## 改善箇所説明図

### 改善の内容

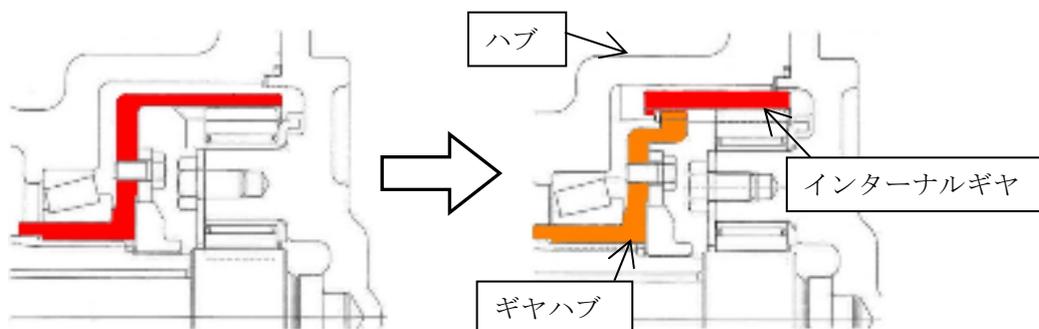
ホイール・クレーンのアクスル(ハブ)において、インターナルギヤの強度が不足しているため、ギヤに亀裂が生じることがある。そのため、そのままの状態で使用を続けると、ギヤが損傷し、走行ができなくなるおそれがある。

全車両、アクスル(ハブ)のインターナルギヤを対策品に交換する。なお、対策品が準備できるまでは、耐久性を向上させた暫定品に交換し、準備が出来次第、対策品に交換する。

識別：ハブ上面に白ペイントを塗布し識別する。
